Gmina Zator
Urząd Miejski w Zatorze
Plac Marszałka Józefa Piłsudskiego 1
32-640 Zator/ tel. 33 841 22 15, fax 33 841 02 06
NIP: 549-21-97-464, REGON: 072181913

Uzgadnia się pod warunkiem
zachowania uwag zawartych
w piśmie

Uzgodnienie nr T.D./0BB/0MD/2017-04-20/0000004

Uzgodnienie nr TD6/UB/01565/2017

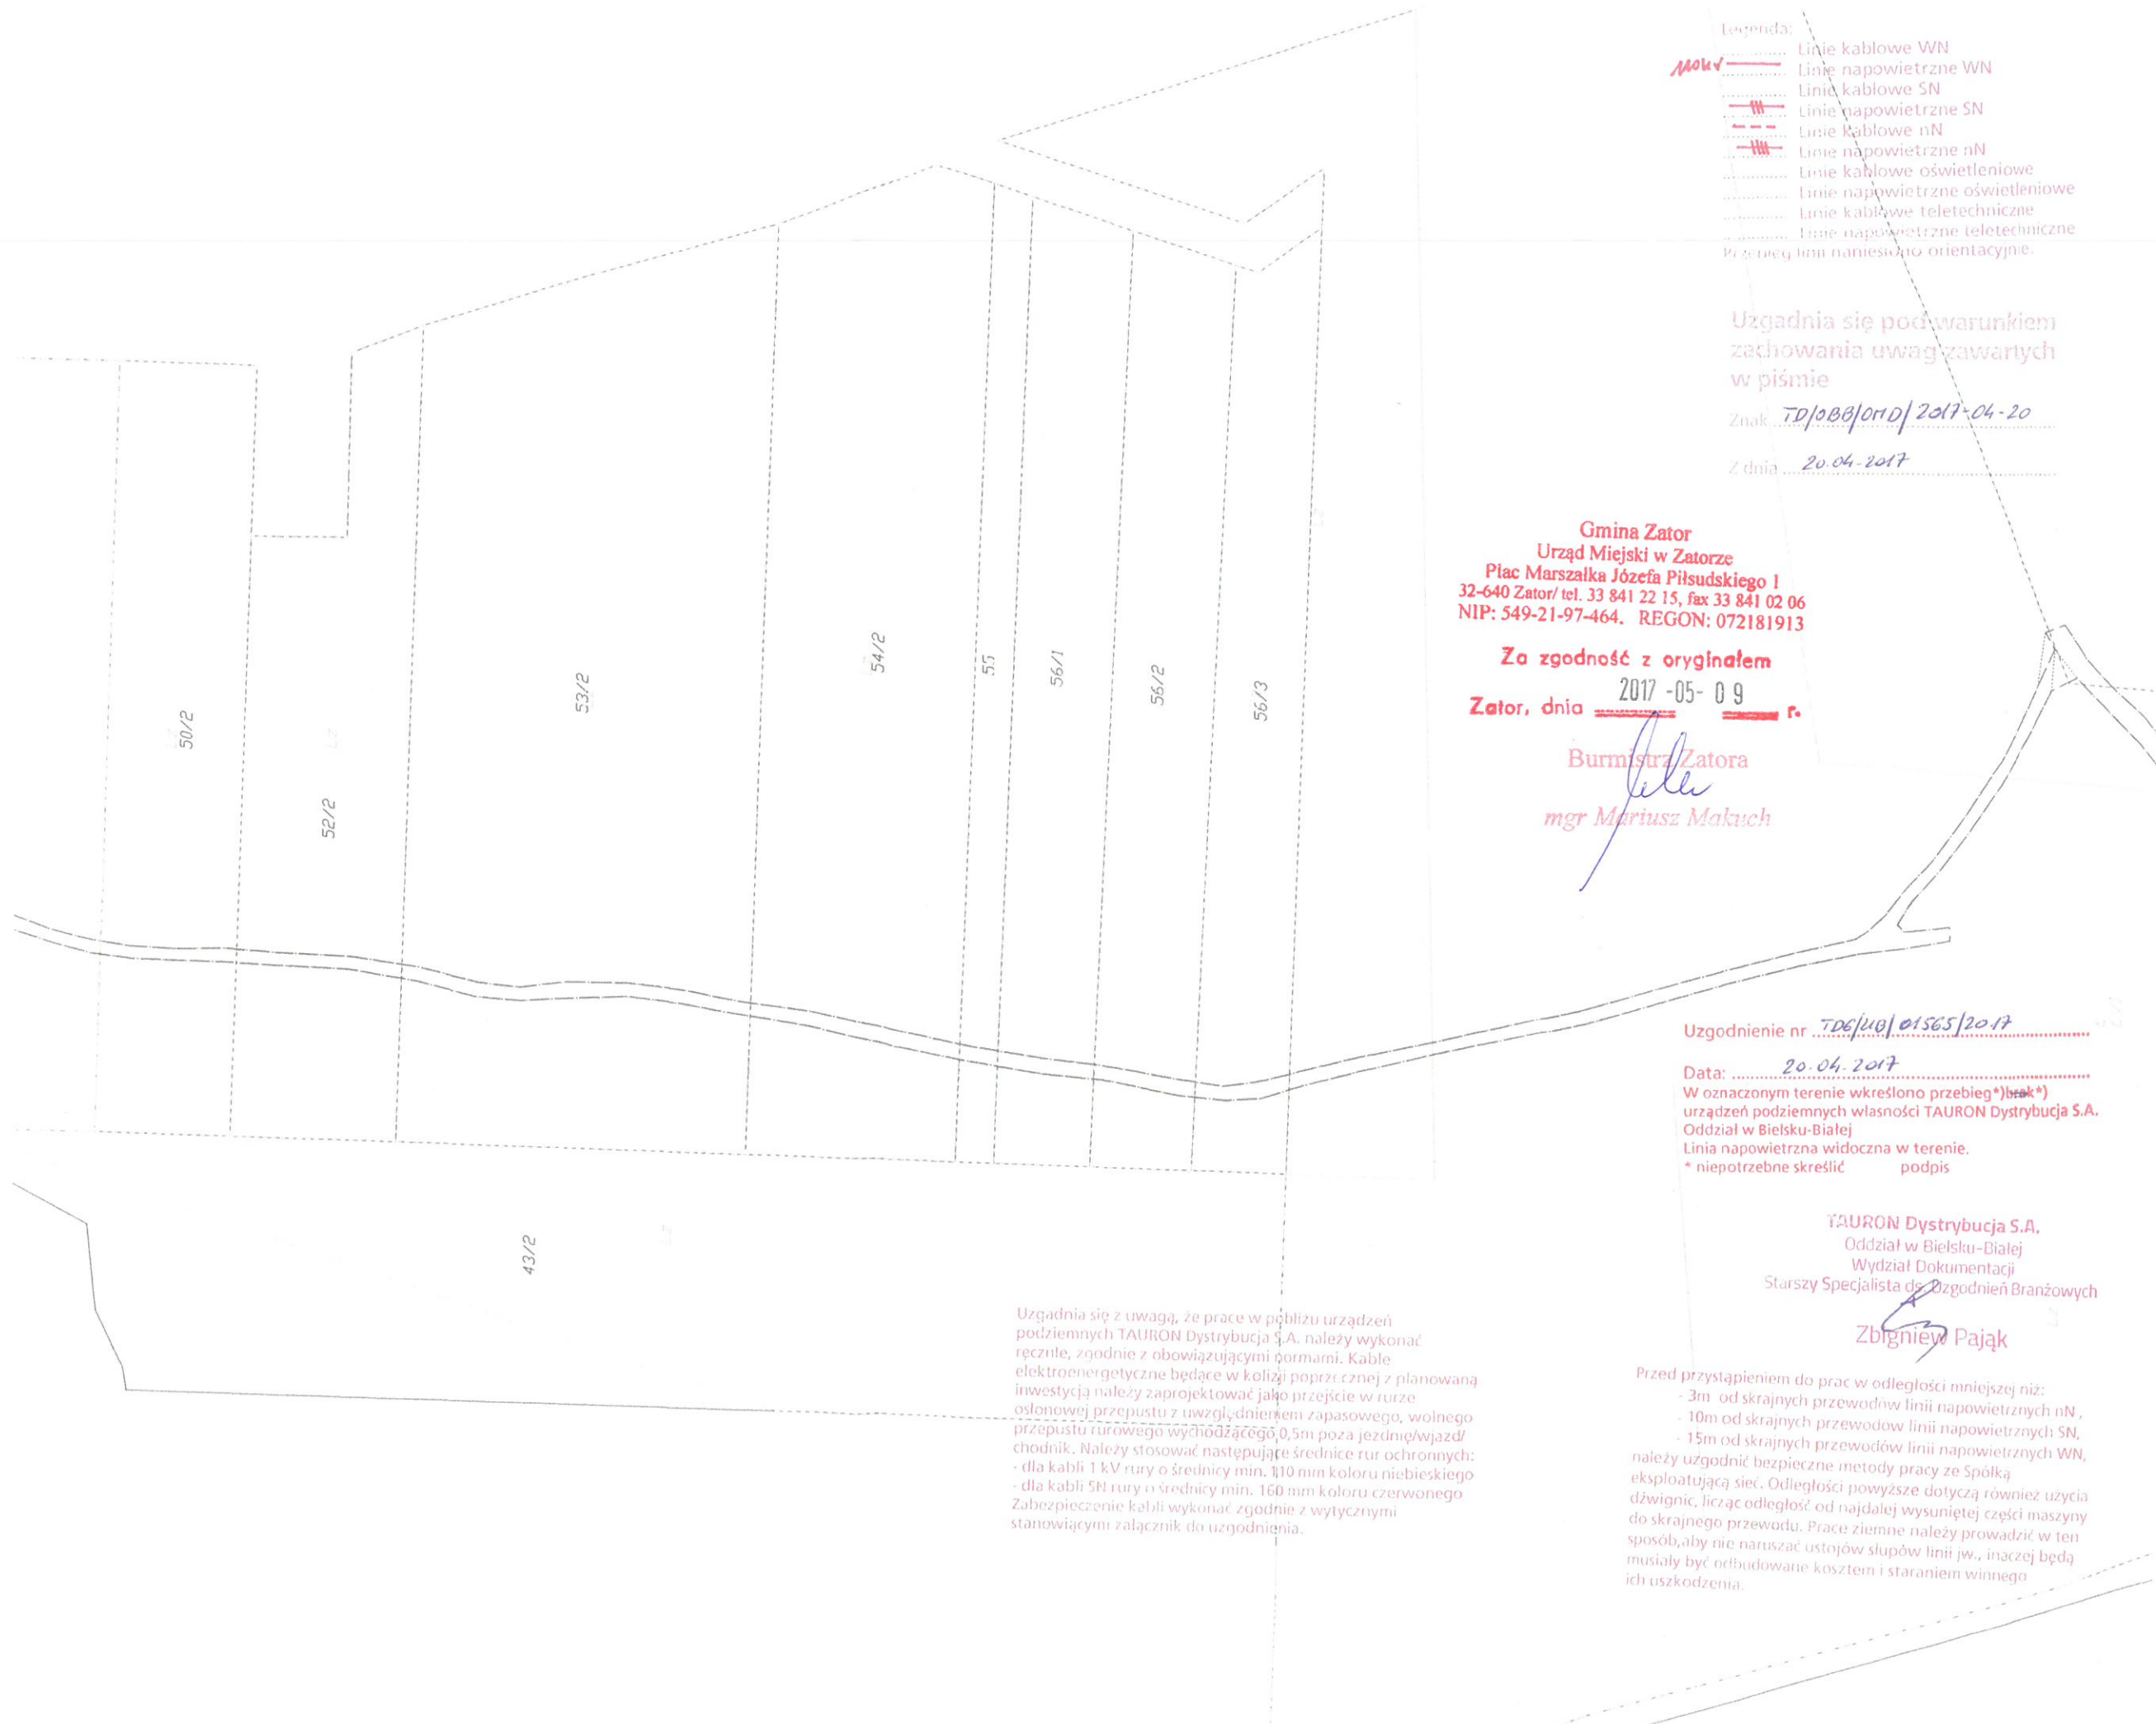
W oznaczonym terenie wkreślono przebieg* (znak*) urządzeń podziemnych własności TAURON Dystrybucja S.A. Oddział w Bielsku-Białej
Linia napowietrzna widoczna w terenie.
* niepotrzebne skreślić podpis

Uzgadnia się z uwagą, że prace w pobliżu urządzeń podziemnych TAURON Dystrybucja S.A. należy wykonać ręcznie, zgodnie z obowiązującymi normami. Kable elektroenergetyczne będące w kolizji poprzecznej z planowaną inwestycją należy zaprojektować jako przejście w rurze osłopowej przepustu z uwzględnieniem zapasowego, wolnego przepustu rurowego wychodzącego 0,5m poza jezdnię/wjazd/chodnik. Należy stosować następujące średnice rur ochronnych:
- dla kabli 1 kV rury o średnicy min. 110 mm koloru niebieskiego
- dla kabli SN rury o średnicy min. 160 mm koloru czerwonego
Zabezpieczenie kabli wykonać zgodnie z wytycznymi stanowiącymi załącznik do uzgodnienia.

Przed przystąpieniem do prac w odległości niniejszej niż:
- 3m od skrajnych przewodów linii napowietrznych nN,
- 10m od skrajnych przewodów linii napowietrznych SN,
- 15m od skrajnych przewodów linii napowietrznych WN,
należy uzgodnić bezpieczne metody pracy ze Spółką eksploatującą sieć. Odległości powyższe dotyczą również użycia szwinnic, licząc odległość od najdalej wysuniętej części maszyny do skrajnego przewodu. Prace ziemne należy prowadzić w ten sposób, aby nie naruszać ustojów słupów linii jw., inaczej będą musiały być odbudowane kosztem i staraniem winnego ich uszkodzenia.

Uzgodnienie nr TDG/118/01565/2017

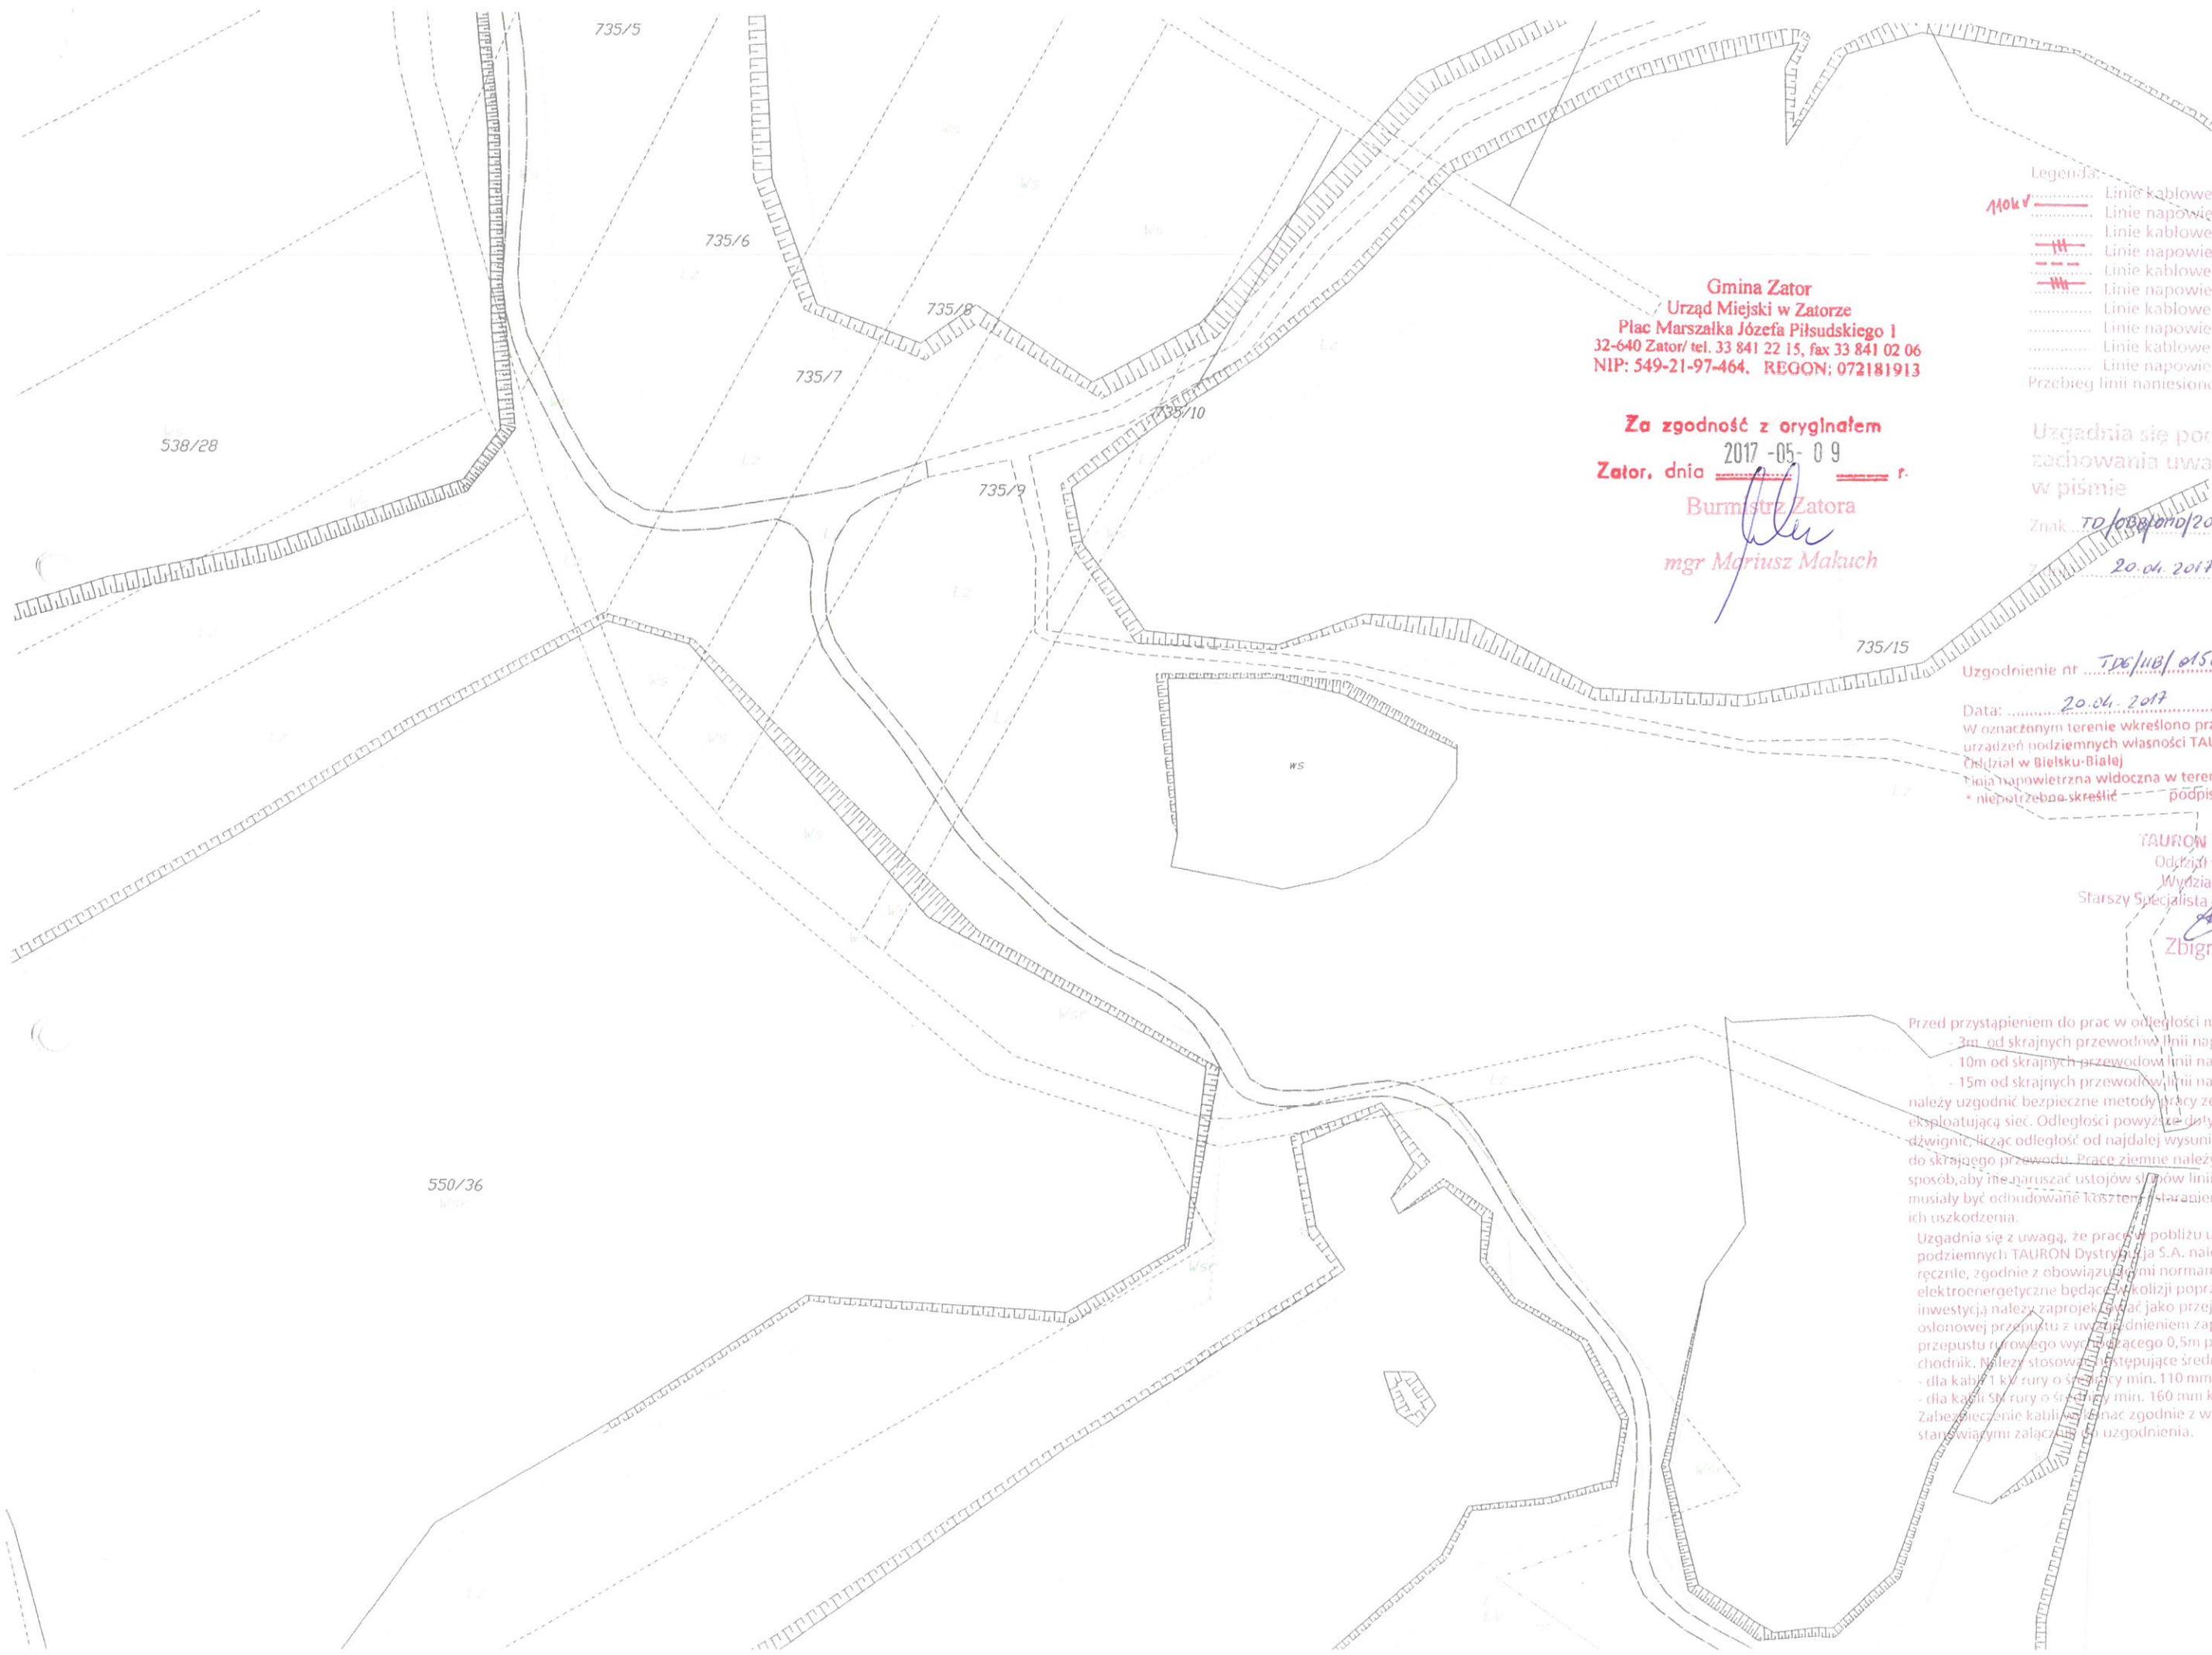
Data: 20.04.2017
W oznaczonym terenie wkreślono przebieg(*) (brak*) urządzeń podziemnych własności TAURON Dystrybucja S.A. Oddział w Bielsku-Białej
Linia napowietrzna widoczna w terenie.
Niepotrzebne skreślić podpis

Przed przystąpieniem do prac w odległości mniejszej niż:
- 3m od skrajnych przewodów linii napowietrznych nN,
- 10m od skrajnych przewodów linii napowietrznych SN,
- 15m od skrajnych przewodów linii napowietrznych WN,
należy uzgodnić bezpieczne metody pracy ze Spółką eksploatującą sieć. Odległości powyższe dotyczą również użycia dźwignic, łącząc odległość od najdalej wysuniętej części maszyny do skrajnego przewodu. Prace ziemne należy prowadzić w ten sposób, aby nie naruszać ustojów słupów linii jw., inaczej będą musiały być odbudowane kosztem i staraniem winnego ich uszkodzenia.

Uzgadnia się z uwagą, że prace w pobliżu urządzeń podziemnych TAURON Dystrybucja S.A. należy wykonać ręcznie, zgodnie z obowiązującymi normami. Kable elektroenergetyczne będące w kolizji poprzecznej z planowaną inwestycją należy zaprojektować jako przejście w murze osłonowej przepustu z uwzględnieniem zapasowego, wolnego przepustu rurowego wychodzącego 0,5m poza jezdnię/wjazd/hodnik. Należy stosować następujące średnice (735/4) ronnych: dla kabli 1 kV rury o średnicy min. 110 mm koloru niebieskiego dla kabli SN rury o średnicy min. 160 mm koloru czerwonego zabezpieczenie kabli wykonać zgodnie z wytycznymi stanowiącymi załącznik do uzgodnienia.
